改善箇所説明図

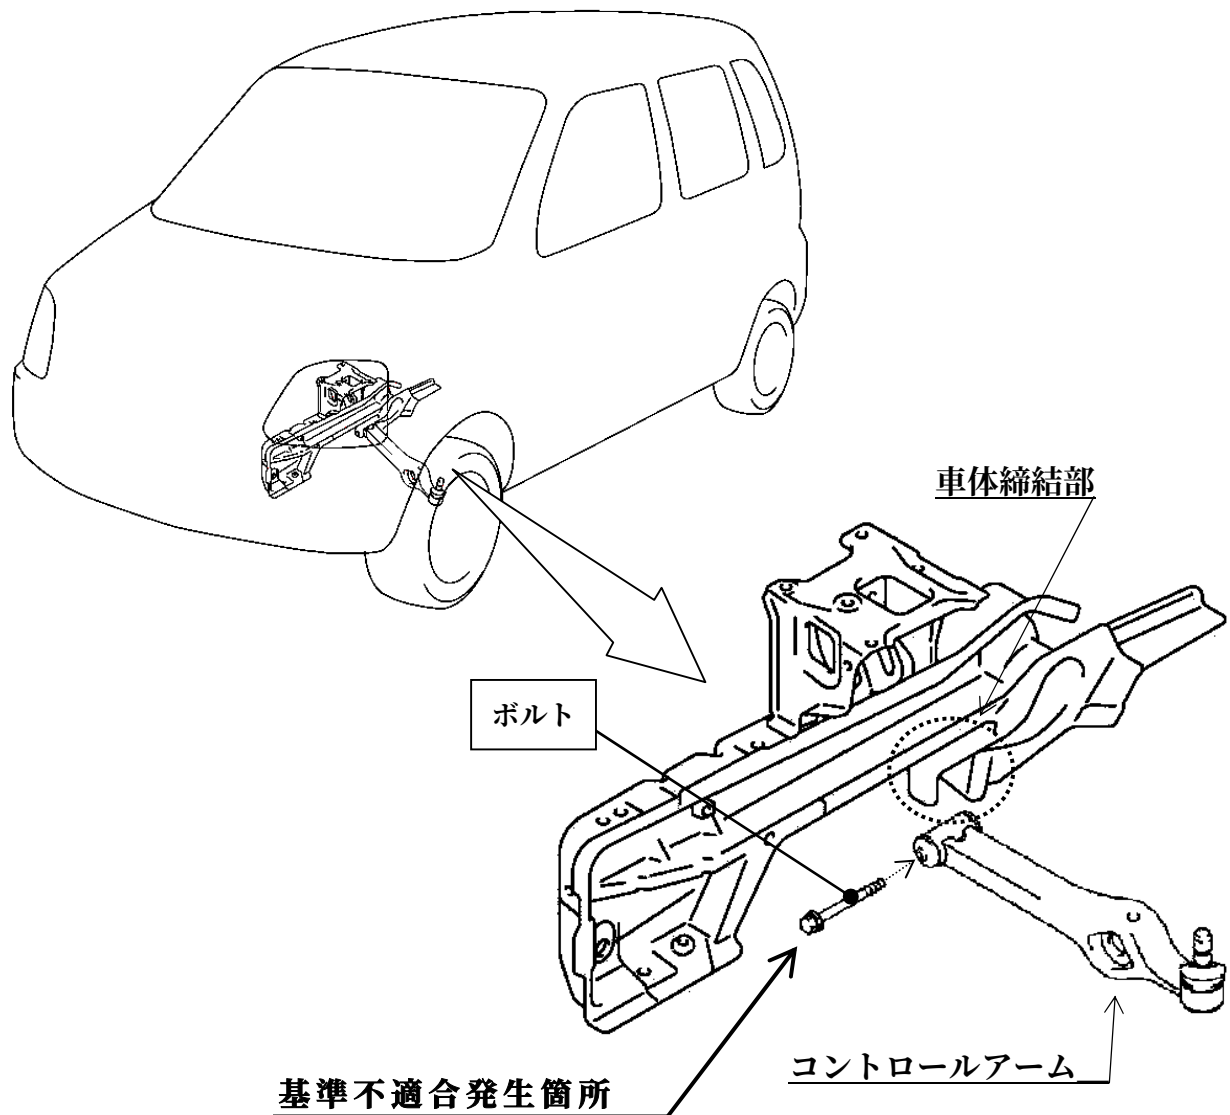
コントロールアームを車体に締結するボルトの製造工程において、誤った材料を使用したため、強度が不足しているものがある。そのため、整備時に当該ボルトを過大なトルクで締め付けると、使用過程において当該ボルトが破損し、コントロールアームが車体締結部から外れて走行不能となるおそれがある。

全車両、ボルトを良品と交換し、正規のトルクで締め付ける。
